K07_H1_E01_N511
B

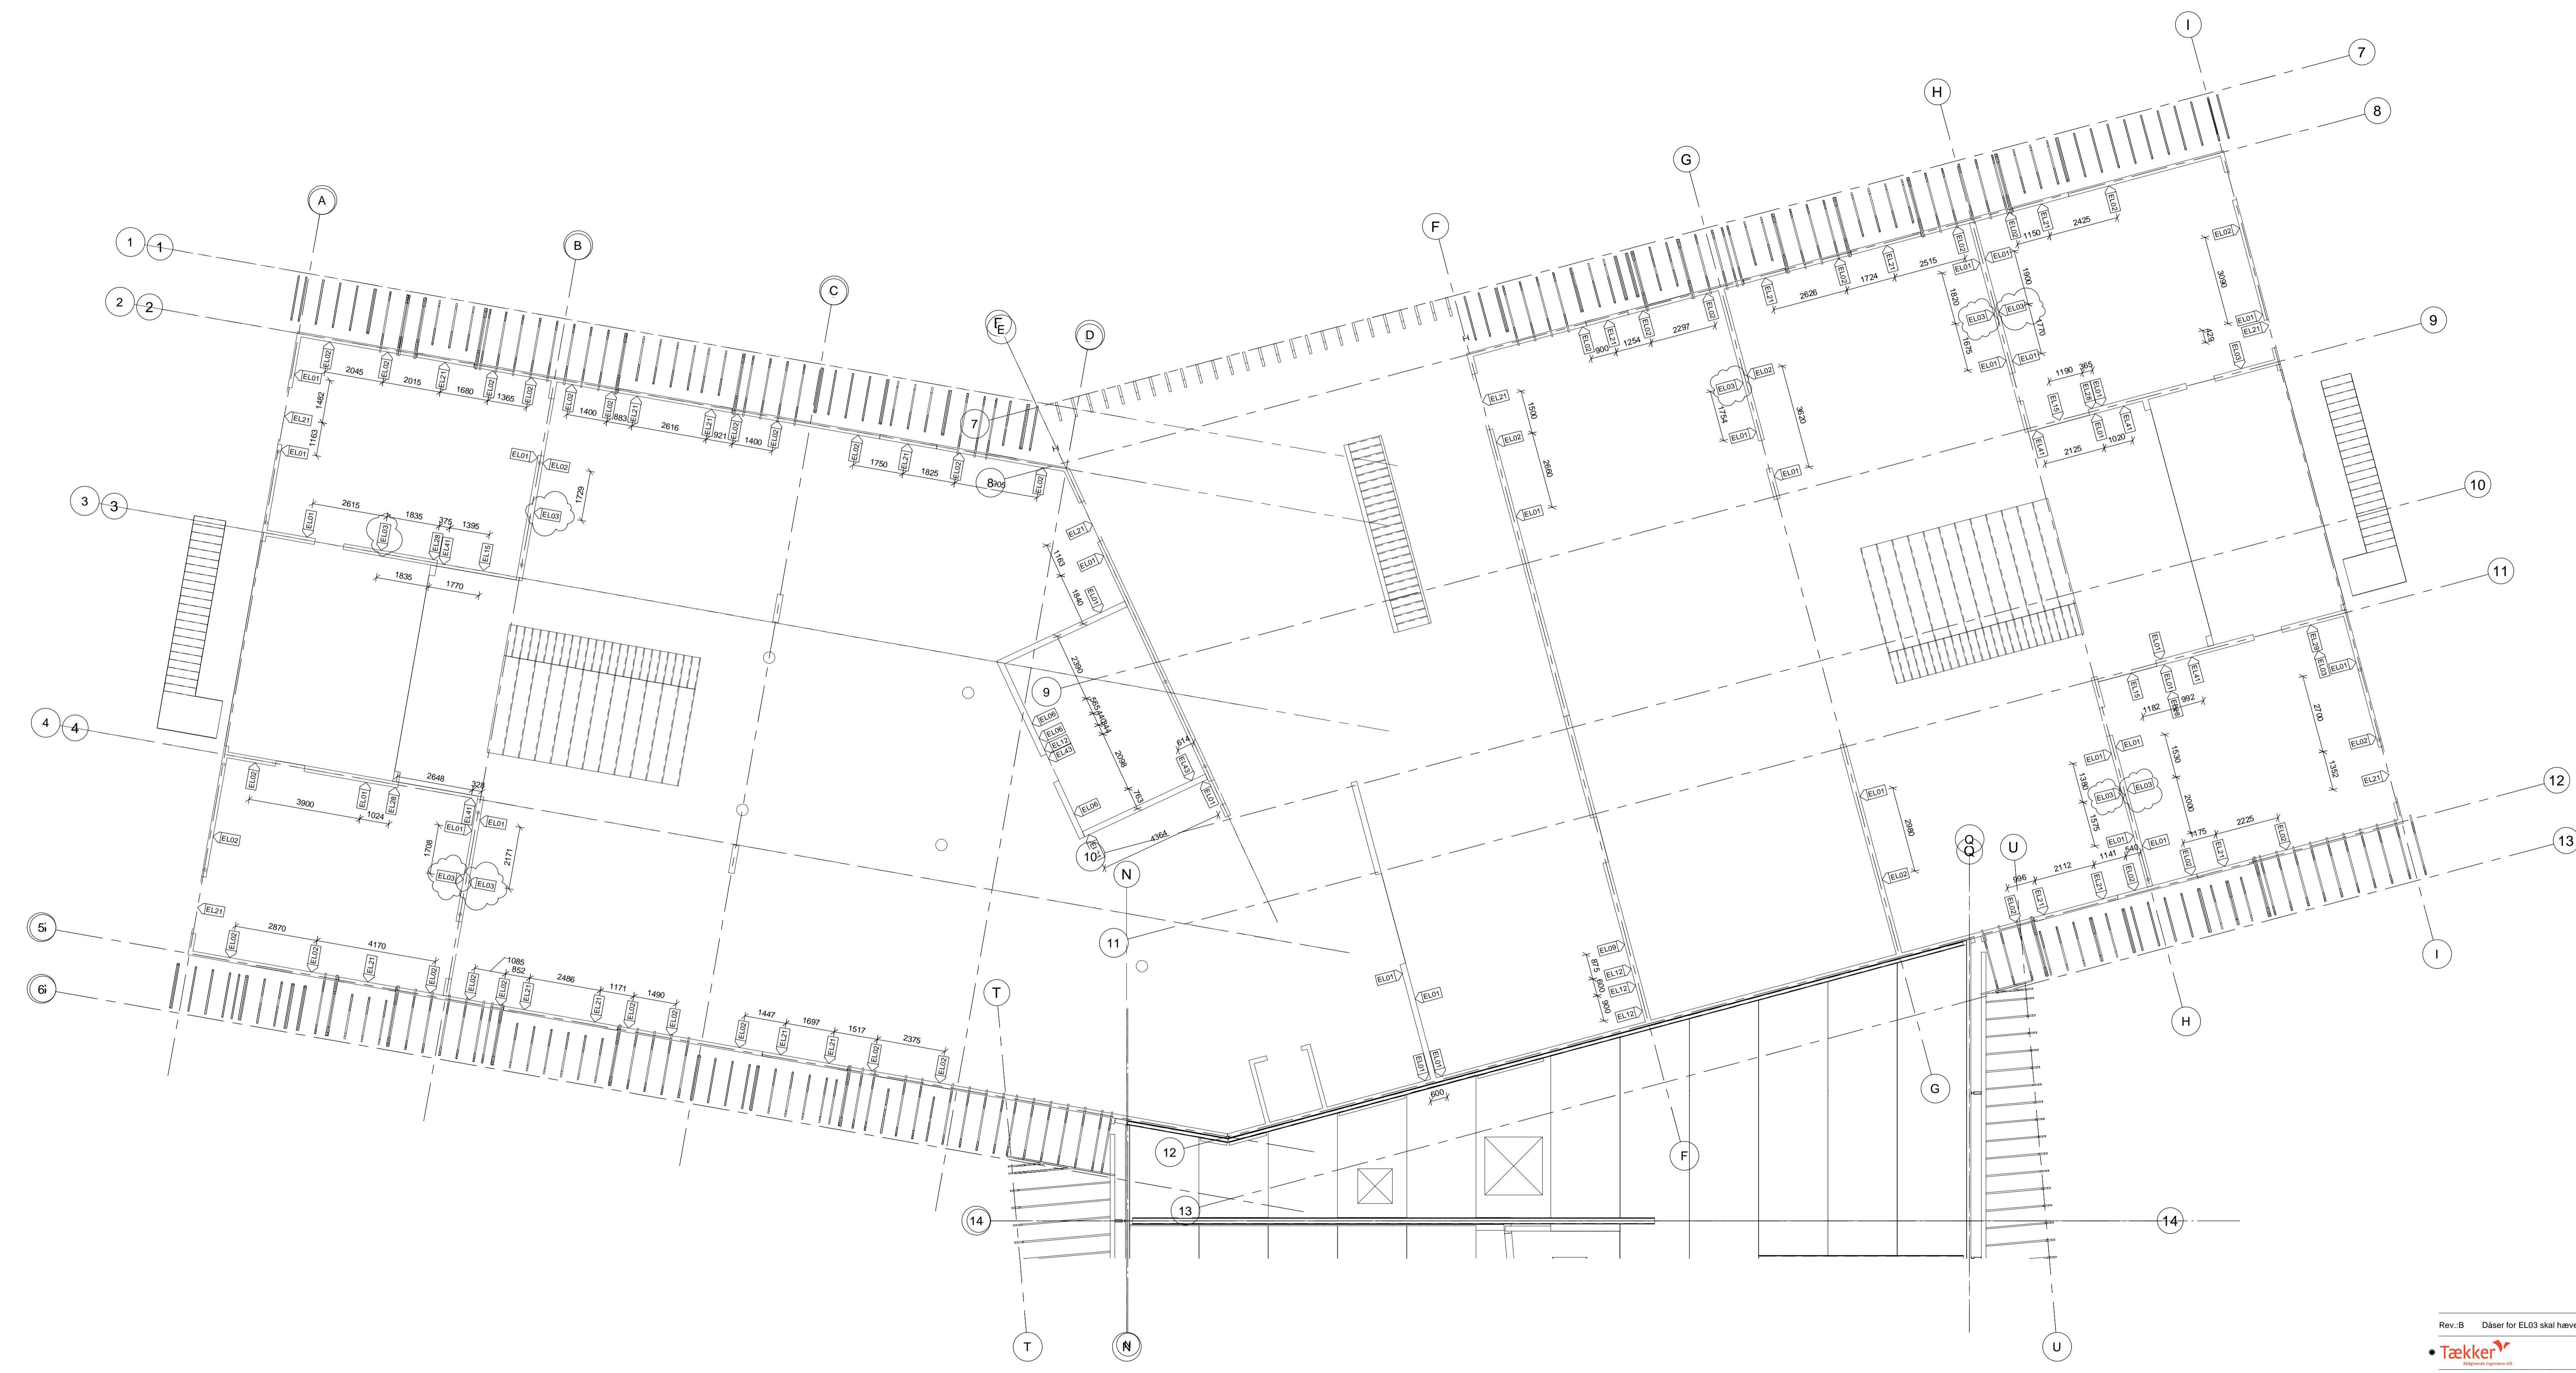
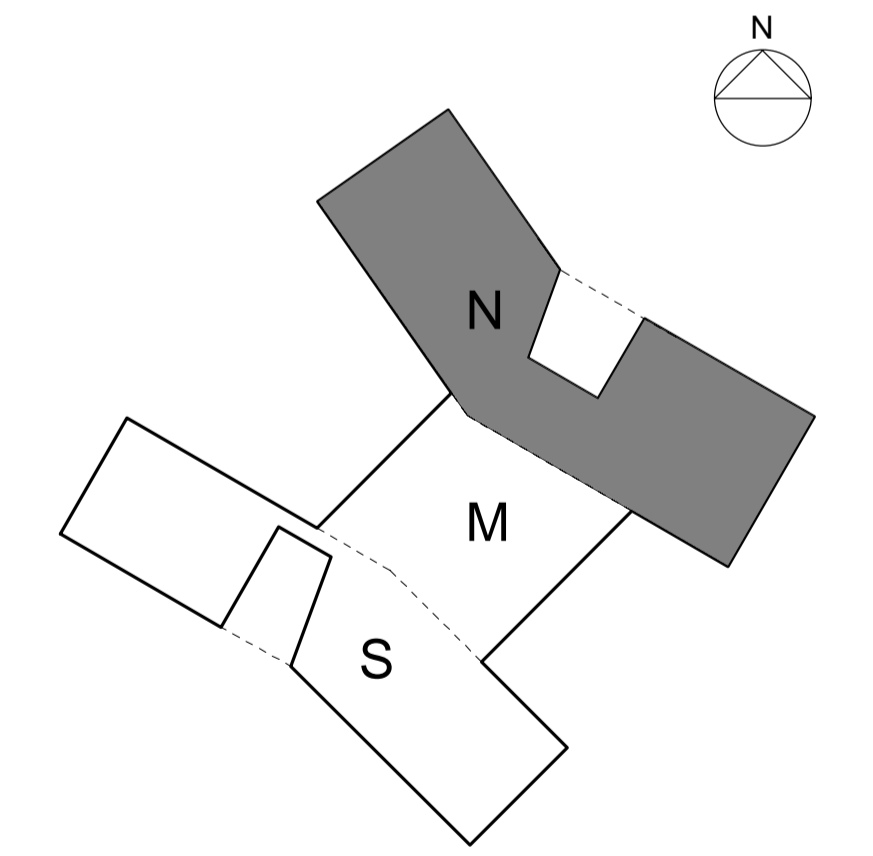
Jeg ved I har sagt ja til de lave (EL01) kan blive, så det er EL02 på vedhæftede plan jeg skal have godkendt. Hvis ikke dette kan accepteres skal stort set alle vægge efterbehandles.

Rev. B	Dåser for EL03 skal hæves. (Se revisionsky)	Rev. Dato: 2020-03-03
	Hack Kampmanns Plads 1-3, 1. mf. DK 8000 Aarhus C www.taekker.dk	TLF 86 19 18 44
	Mindøgade 13, DK 8000 Aarhus C www.mgskoleteknik.dk	TLF 86 20 32 00
	Åboulevarden 1, DK 8000 Aarhus C www.friis-moltke.dk	TLF 72 10 00 52
SAG NR:	1100033492	Skærbæk skole
UDARB. AF:	TRJANB	Udspringer, plan 01 - 01
KONTROL:	MRR	
GDOK. AF:	KABJ	
Hovedprojekt		DATO: 2018-10-19 MÅL: 1 : 100

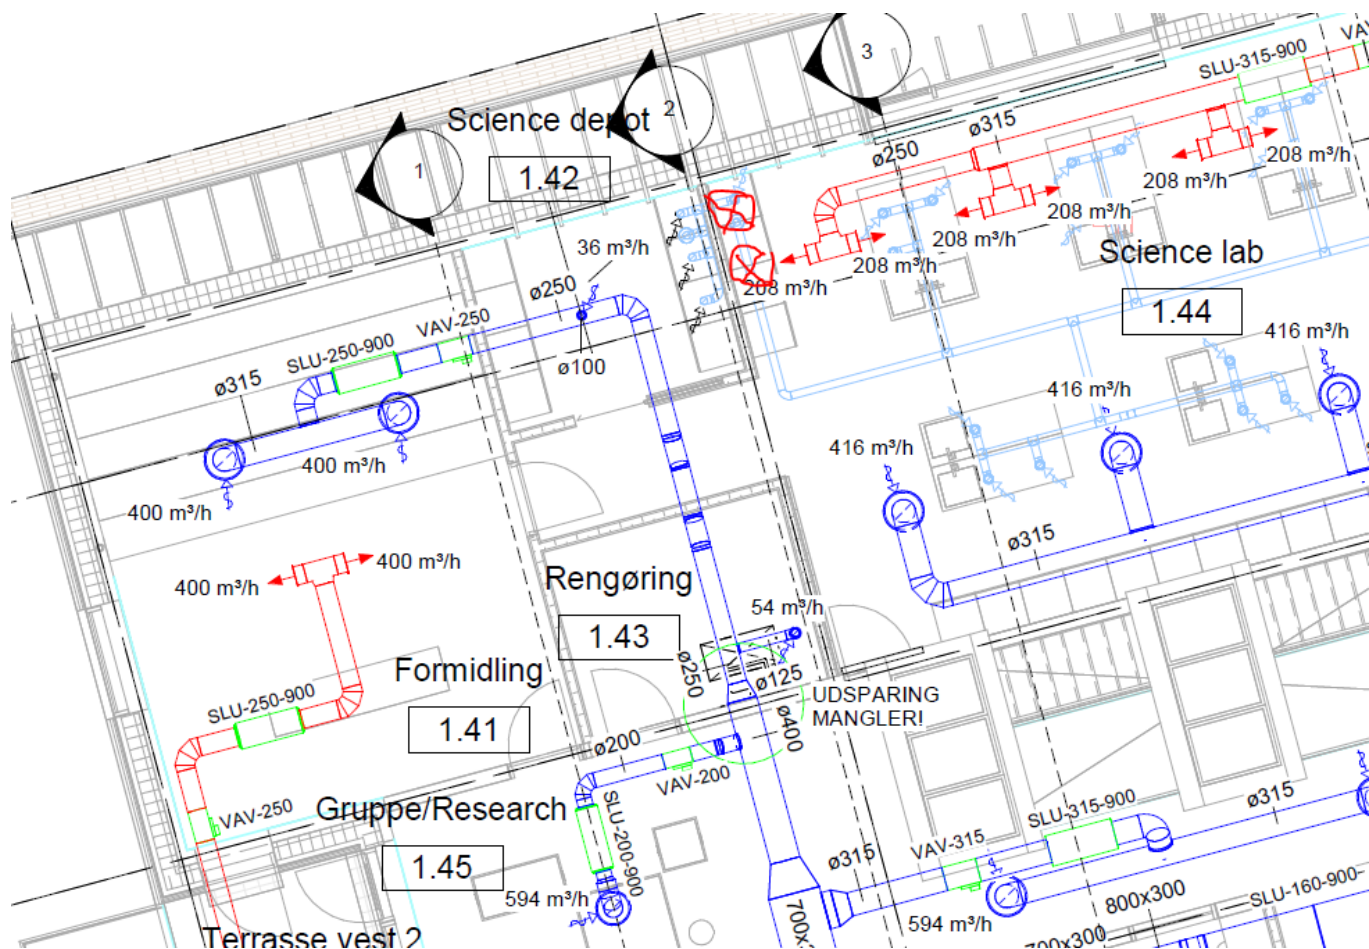
Fradrag skal oplyses ved samling af to ventilatorer og taggennemføringer til én.

5. 1.44 Science Lab. Her tilsikres konstant sug fra gasinstallationer og kemiskabe. Samles til én fælles eksplosionsikkert ventilator med luftmængde iht. udbud: 1105 m³/h (her vil vi bruge en Geovent MPX, hvis det kan godkendes?). Pga. mulig udsugning af gas, laves der ikke varmegenvinding. Antal sugsteder iht. udbuddet. Men der er ændret på indretning, så rørføring skal umiddelbart omprojekteres. Ift. seneste fremsendte oplæg til indretning, kan dette holdes prisneutralt. Jeg mener, at denne installation bør laves uden automatik for start/stop, da udsugningen bør drifte døgnets 24 timer pga. evt. gasudslip. Dog kunne man med fordel lave automatik for sænkning udenfor alm. brugstid, så det stadig sikres at gas bortsuges, men med et så lavt energispild som muligt. Hvis natsænkning skal gøres muligt, kan vi lave en trykstyring til dette med frekvensomformer, tryktransmitter og intern kabling, så bliver merprisen: **kr. 17.215,- ekskl. moms** (det kan kun laves med frekvensomformer, da ATEX/gasventilator altid er med 400 V motor). Ventilatoren er den samme uanset om der laves natsænkning på luften eller ej. Jeg mener, at man bør lave denne trykstyring uanset hvad – også for korrekt styring af luften under normal drift, da der er mange sugsteder.

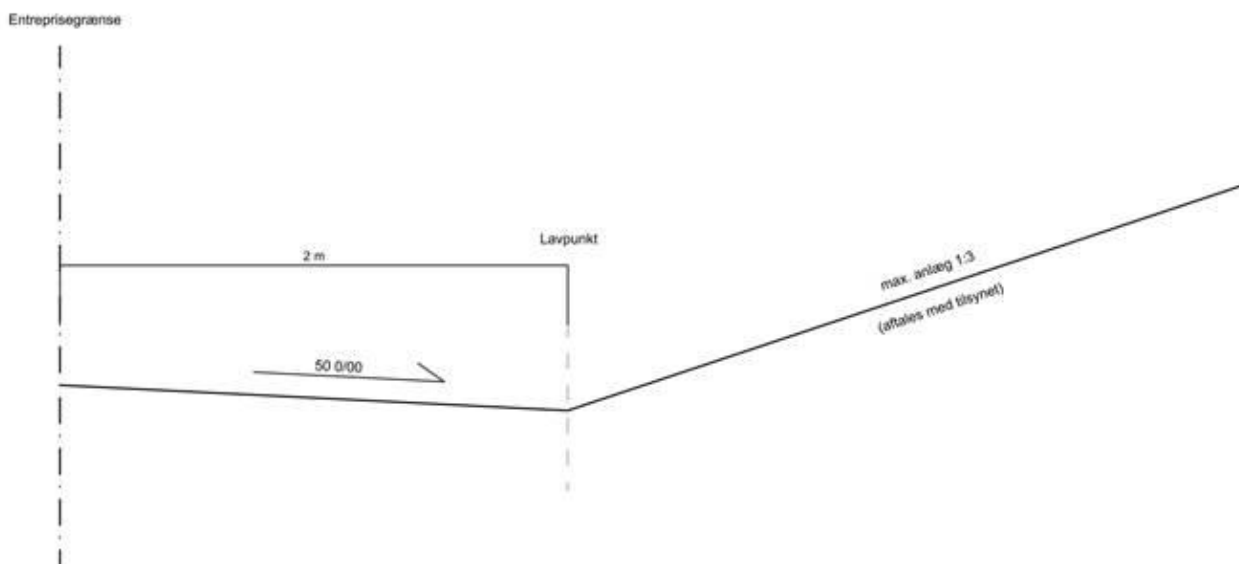
Spg. 35: *"Spg. 38 (rettelsesblad 05): "L.X.110.E00: signatur går ind over entreprisegrænsen". Svar 38: Entreprisegrænse justeres med tegningsrevision B, der fremsendes med næste rettelsesblad den 18. december 2019: dette er ikke rettet, signaturen går stadig ind over tegningen."*

Svar 35: Det omtalte område vises på situationsplanen, tegn. nr. L.X.100.E00. Terrænet i projektets nordøstlige hjørne (ved Egeskov 3) er indtegnet som principielle kurver, der angiver en mulig placering af overskudsmuld fra depot. Fordelingen aftales nærmere med tilsynet, da den endelig mængde pt. ikke kendes. Ved projektets entreprisegrænse mod nord og øst tilpasses til eksisterende terrænkoter efter nedenstående princip.

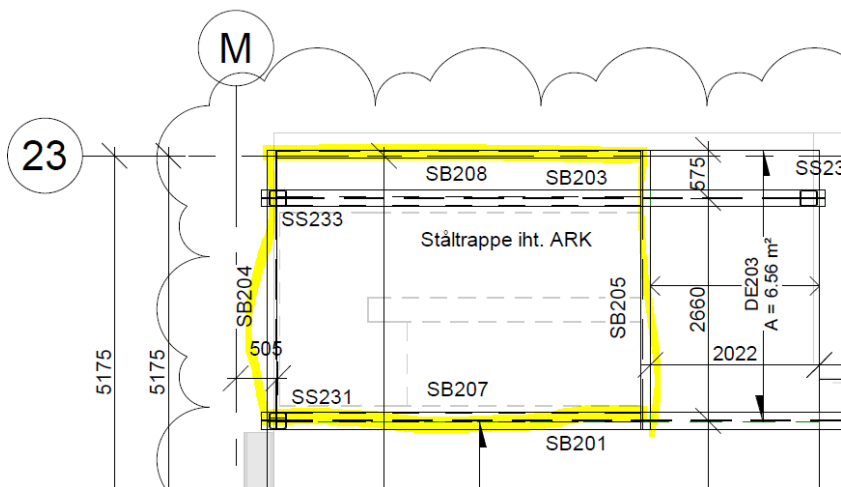
Gitterriste – er det korrekt forstået at de skal fungere som gulv/etage adskillelse i trappetårnet?

253010 UNP 350 og 253011 UNP400 er tilføjet den nye tilbudsliste. Kan du lokalisere dem på en tegning for mig?

Svar 90: Det er korrekt forstået, at gitterriste anvendes som etageadskillelse. Det er vist på tegning K-S-407. Numre på bjælker fremgår af konstruktionsplan. Uddrag fra tegning:
